Bergen
17.10.2018

Befaring til renseparken ved Kloppedalsbekken, 16.10.18

Figur 1: Fangdammer i Kloppedalsbekken, Mjåtveitvassdraget i Meland.

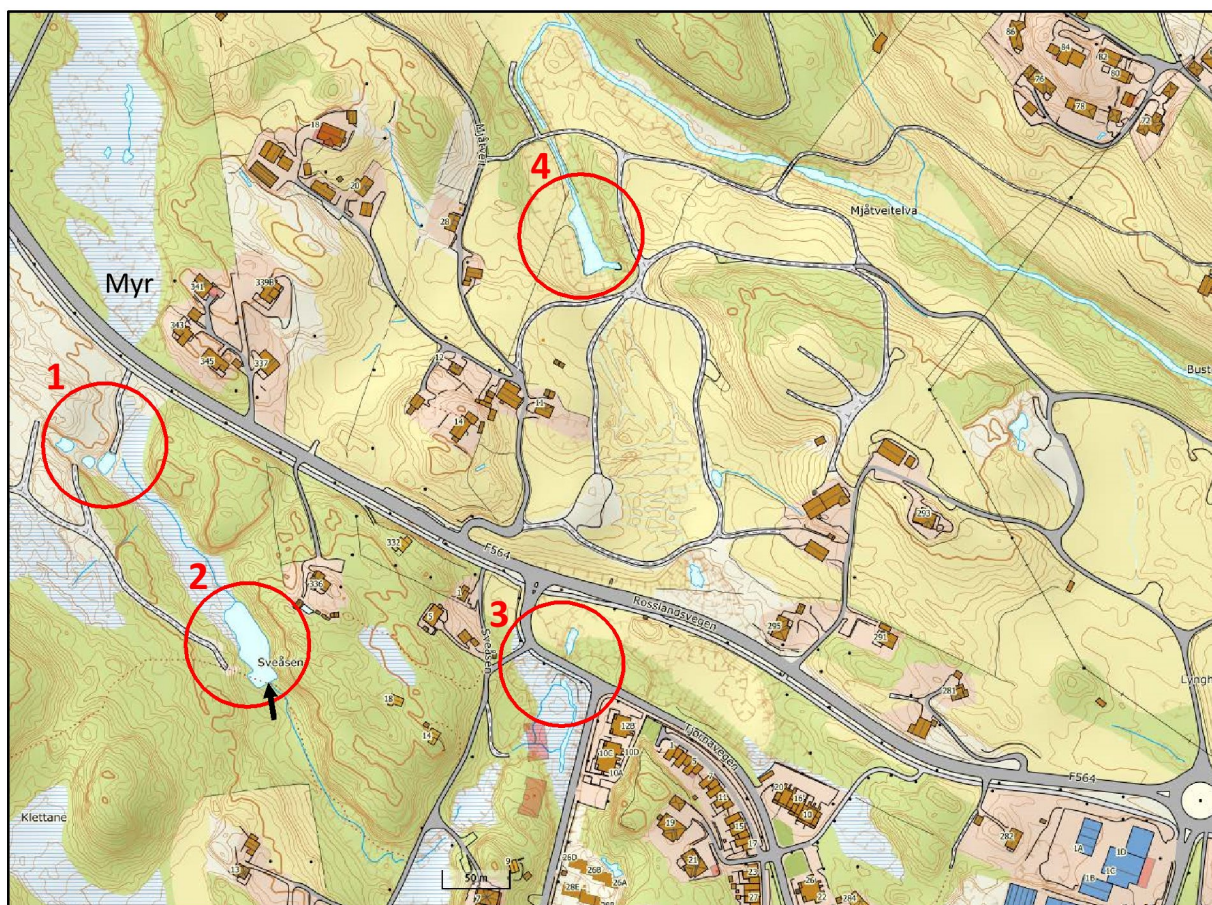
Renseparken ved Sveåsen mottar sigevann fra et par mindre fangdammer som ligger sør for industriområdet i Kloppedalen (Figur 1, sirkel nr. 1). Den tilføres også vann fra et myrområde som ligger like nord for Rosslandsvegen. Selve damkonstruksjonen i renseparken (markert med pil i sirkel nr. 2) har et betongfundament, som etter det man kjenner til ikke er støpt ned mot fast fjell, men ligger på et underlag av grus og stein. Underlaget er m.a.o. porøst. Den 16.10.18 var det tydelig at mye - kanskje mesteparten - av vannet som passerte damkonstruksjonen rant gjennom på undersiden av dammen. Noe vann rant også over midt på dammen (Figur 2, se også vedlagte videoklipp som følger dette skrevet). Frode og Kjetil Tufte mener at dammen har fått skade etter trefelling i området, i forbindelse med at større, felte graner ble dratt over damkanten da de skulle transporteres ut fra området. Både treverket på toppen av dammen, og sannsynligvis også fundamentet under dammen har blitt påvirket av dette. Treverket er tilsynelatende ikke lenger godt avvattret, slik at overløpet av vann nå er mest konsentrert mot midten av dammen.

Situasjonen pr. 16.10.18 er imidlertid at lekkasjen under dammen må ha økt betydelig i forhold til det som var tilfelle i 2015. Selv midt i en periode med svært mye nedbør ser det nå ut til at mye av vannet renner under og ikke over dammen. Vannet kommer i tillegg nå ut rett nedenfor dammen, og ikke 3-4 meter nedenfor, som beskrevet i 2015. Vedlagte videoklipp illustrerer dette, ved at papirbiten umiddelbart tas av vannstrømmen selv når den slippes helt inne ved damveggen.

Det kan da stilles spørsmål ved om renseparkens damkonstruksjon lenger fungerer optimalt i forhold til de kriteriene som er beskrevet i brevet fra Rådgivende Biologer AS i 2012. I forhold til det som var tilfelle i 2015, representerer dessuten dagens situasjon nye opplysninger om dammens tilstand. Det kan dermed være grunnlag for å vurdere på nytt om dammen må utbedres/repareres for å sikre optimal funksjon som fangdam. Det kan også være relevant å undersøke om påvirkningen som skjedde i forbindelse med trefellingen har påført dammen strukturelle skader som kan være av sikkerhetsmessig betydning.

To andre fangdammer i vassdragsstrengen ble også sett på under befaringen. Dammen ved Tjørnavegen (Figur 1, sirkel nr. 3) ligger like nedenfor et område der det skal settes opp boligblokker. I forbindelse med dette arbeidet vil det oppstå avrenning fra masser. Det bør her vurderes om fangdammen ved Tjørnavegen er stor nok og har god nok funksjon til å være et effektivt sedimenteringsbasseng. En noe større fangdam (Figur 1, sirkel nr. 4) ligger ca 100-150 m ovenfor Kloppedalsbekkens samløp med Mjåtveitelven. Her renner vannet ut på siden av damkonstruksjonen, og ikke over en bred, avvattret "damkrone". Denne fangdammen kan også vurderes utbedret.
